**Abwägung
der Stellungnahmen zum Verfahren**

**37. Änderung des F-Planes im Parallelverfahren zu B-Plan Nr. 86 “Sportstätten/
Gemeinbedarf an der Blankeneser Chaussee”**

Frühzeitige Beteiligung Öffentlichkeit - § 3 (1) BauGB

Verfahrensträger: Stadt Schenefeld

1. Vorschlag der Anwohnerinitiative Op de Gehren:

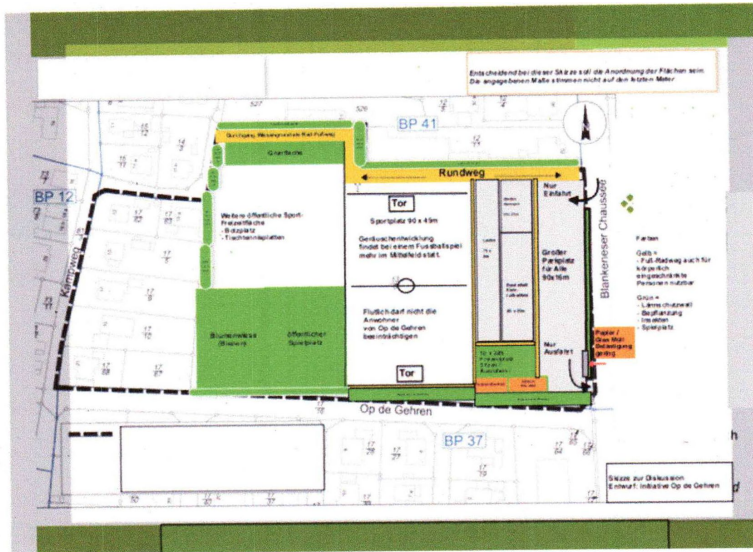
Der Vorschlag Nummer 1. basiert auf einem reinen sport- bzw. freizeitorientiertem Konzept ohne den Bau einer Kita.

- Fußballplatz (mögliches Kunstrasenfußballfeld):

Diese Fläche ist zentral — auf der bisherigen — Fläche angedacht. Nach unserer Erfahrung als zum Teil langjährige Anwohner der bisherigen Sportanlage können wir sagen, dass die größte Geräuschkulisse im Mittelfeld/im mittleren Bereich der Fußballfläche entsteht.

Die bestehende Flutlichtanlage ist durch eine moderne LED-Technik zu ersetzen, um die Lichtemission auf das Spielfeld zu begrenzen.

Die von Ihnen vorgebrachten Anmerkungen zur 37. Änderung des Flächennutzungsplans betreffen im Wesentlichen den Bebauungsplan Nr. 86 „Sportstätten/Gemeinbedarf an der Blankeneser Chaussee“. Das Nutzungskonzept wurde für den Entwurf zum Bebauungsplan überarbeitet.

Da in Schenefeld ein Bedarf an weiteren Kita-Plätzen besteht, ist die Kita weiterhin Teil des Konzepts.

Der Fußballplatz ist – um 90 Grad gedreht – an gleicher Stelle vorgesehen.

Im Entwurf des Bebauungsplans Nr 86 „Sportstätten/Gemeinbedarf an der Blankeneser Chaussee“ wird ein Hinweis aufgenommen, dass bei der Genehmigung einer Flutlichtanlage die Grenzwerte für eine mögliche

2. Alternativer Vorschlag bei nachgewiesenem Kita-Bedarf:

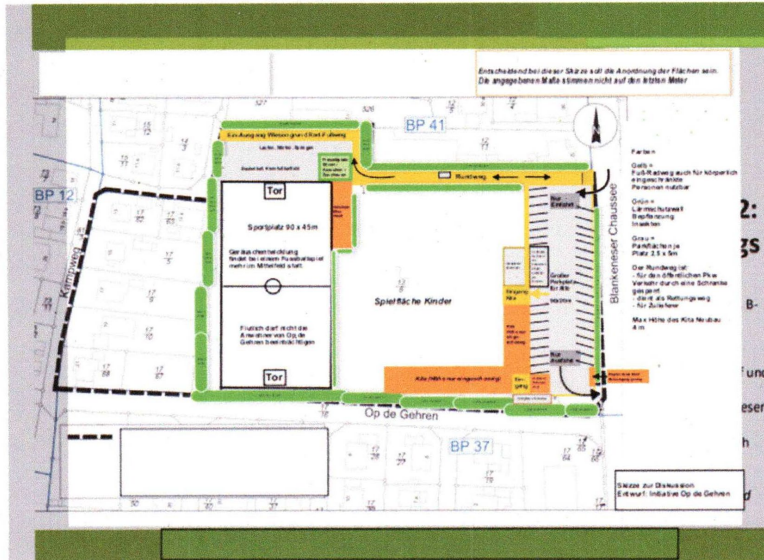
- Kita: Kita-Bedarf für 200 Kinder in Schenefeld?

Derzeit fehlt uns Anwohnern die sachliche Grundlage, aus der sich der Bedarf für eine Kita mit bis zum 200 Kita-Plätzen ergibt. Hier wird die Stadt gebeten, die entsprechenden Zahlen-Daten-Fakten zu veröffentlichen, aus denen der Bedarf entnommen werden kann. Sollten sich aus diesen Zahlen tatsächlich der für die Zukunft kommunizierte Bedarf bestätigen, haben wir als Anwohnerinitiative einen alternativen Gestaltungsvorschlag erarbeitet, welchen wir Ihnen ebenfalls mit den wesentlichen Eckpunkten nachfolgend vorstellen möchten:

Die Kita ist im vorderen, östlichen Bereich vorgesehen. Diese Planung hat den Vorteil, dass die gesamten Ziel- u. Quellverkehr im östlichen Bereich der Fläche verlaufen (s. unsere Vorschläge

Das Kitagebäude wird als zwingend als **eingeschossige** Bauweise realisiert, ggf. mit einer Dachneigung von max.40°. Das Gebäude sollte im Sinne einer nachhaltigen energieeffizienten Bauweise gestaltet sein (z.B. Solar- oder PV-Anlage (s. Vorschläge für städt. Neubauten der Bündnis90/die Grünen) wie eine Erdwärme/Geothermie-Heizungsanlage um Schadstoffemissionen auszuschließen.).

Die Parkplatzflächen sind direkt an der östlichen Grundstücksgrenze vorgesehen und die Zu- bzw. Abfahrt wird über die Blankeneser Chaussee realisiert. Die Bordsteinabsenkungen sind bei den laufenden Umbaumaßnahmen der Blankeneser Chaussee bereits vorgenommen. Der in Ihren Zeichnungen markierte Brunnen kann erhalten und vor dem vorhandenen Schacht umfahren werden. Bei dieser Gestaltungsvariante ist es auch weiterhin möglich, die Glascontainer unverändert aufzustellen (Zufahrt für LKW ist dadurch möglich). In diesem Zusammenhang wird angeregt, über so genannten Unterflurcontainer (Ihr Projekt mit derGAB, Tornesch) nachzudenken.

In Ihrem neuen Bauplan ist im nördlichen Bereich ein Lärmschutzwand eingezeichnet. Diesen Gedanken möchten wir erweitern, so dass weitere Lärmschutzwälle berücksichtigt werden sollen. (grün eingezeichnet).

Die Bedarfsermittlung wird durch den Kreis Pinneberg erstellt. Das Nutzungskonzept wurde angepasst. Eine Ende 2022 erstellte Bedarfsermittlung hat ergeben, dass die Kita für 160 Kinder konzipiert werden muss.

Eine Ein-/Ausfahrt über die Blankeneser Chaussee ist nicht möglich. Da die Blankeneser Chaussee eine Landesstraße ist, hat die Stadt Schenefeld beim Landesbetrieb Straßenbau und Verkehr angefragt, ob die im Norden eingetragene Ein-/Ausfahrt möglich wäre. Der LBV hat darauf hingewiesen,

Festsetzungen zur Bauweise werden im Rahmen der verbindlichen Bauleitplanung getroffen. Für die Kita ist eine maximale Firsthöhe von 10 Metern vorgesehen sowie eine Dachbegrünung. Eine Solar- oder PV-Anlage soll ermöglicht werden.

Eine Ein-/Ausfahrt über die Blankeneser Chaussee ist nicht möglich. Da die Blankeneser Chaussee eine Landesstraße ist, hat die Stadt Schenefeld beim Landesbetrieb Straßenbau und Verkehr angefragt, ob die im Norden eingetragene Ein-/Ausfahrt möglich wäre. Der LBV hat darauf hingewiesen, dass Grundstücke vorrangig über das gemeindliche Straßennetz zu erschließen sind. Eine Erschließung über die Landesstraße kann dann in Betracht gezogen werden, wenn eine Erschließung über das gemeindliche Netz nicht möglich ist. Eine Erschließung über die Straße Op de Gehren ist aber möglich. Weiterhin weist der LBV darauf hin, dass eine versetzte Knotenpunktsymetrie (schräg gegenüber des Kykerwegs) entstehen würde, die eine eindeutige Verkehrsabwicklung erschweren würde.

Festsetzungen zum Schallschutz wären im Rahmen der verbindlichen Bauleitplanung zu treffen und nicht auf Ebene des Flächennutzungsplans. Es wird aber darauf hingewiesen, dass die schalltechnische Analyse, die im Rahmen der Aufstellung des Bebauungsplans Nr. 86 „Sportstätten/Gemeinbedarf an der Blankeneser Chaussee“ erstellt wurde, ergeben hat, dass keine Lärmschutzwand notwendig ist.
